Avis délibéré de la mission régionale d'autorité environnementale sur l'aménagement hydraulique du torrent de Blaitière, par le syndicat mixte d'aménagement Arve et affluents (SM3A), sur la commune de Chamonix-Mont-Blanc (74)

Avis n° 2024-ARA-AP-1652

Avis délibéré le 8 mars 2024

Illustration 3: emprise du projet (source dossier)

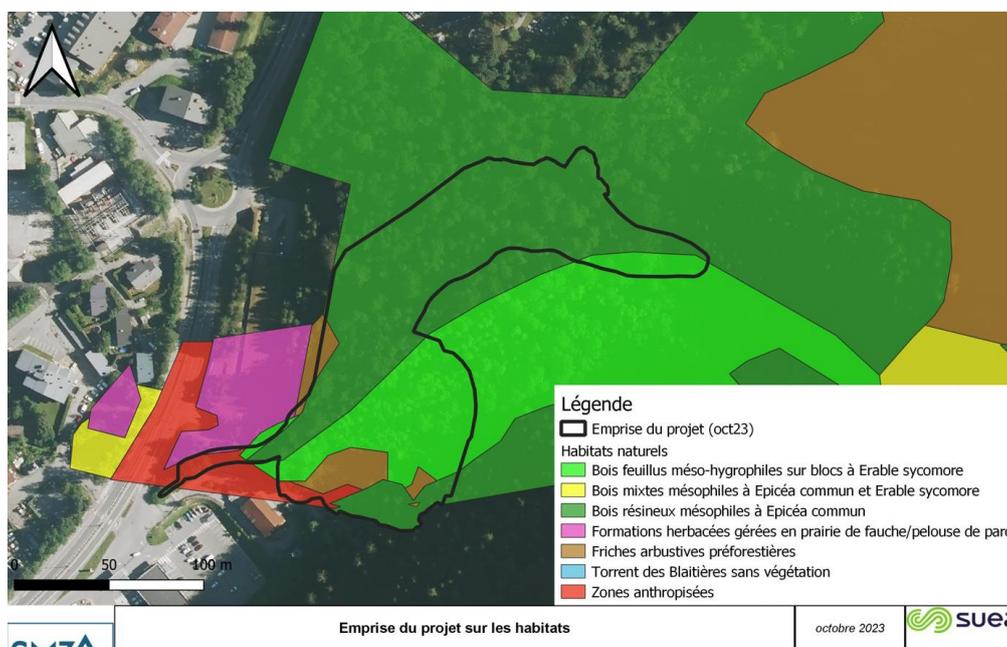
L'Autorité environnementale relève néanmoins que le choix méthodologique permettant l'évaluation des impacts bruts du projet sur le milieu naturel (sur les habitats d'espèces) affiché p.141 : « La quantification des impacts est basée sur l'impact relatif à la zone d'étude », fait l'hypothèse implicite d'un habitat de report pour les espèces concernées, or les habitats avoisinants sont *a priori* déjà occupés.

En outre, dès lors que les impacts résiduels du projet ne sont pas nuls ou négligeables, la démarche éviter-réduire doit être complétée ou une compensation doit être présentée.

L'Autorité environnementale recommande de réduire ou à défaut compenser les impacts résiduels existants.
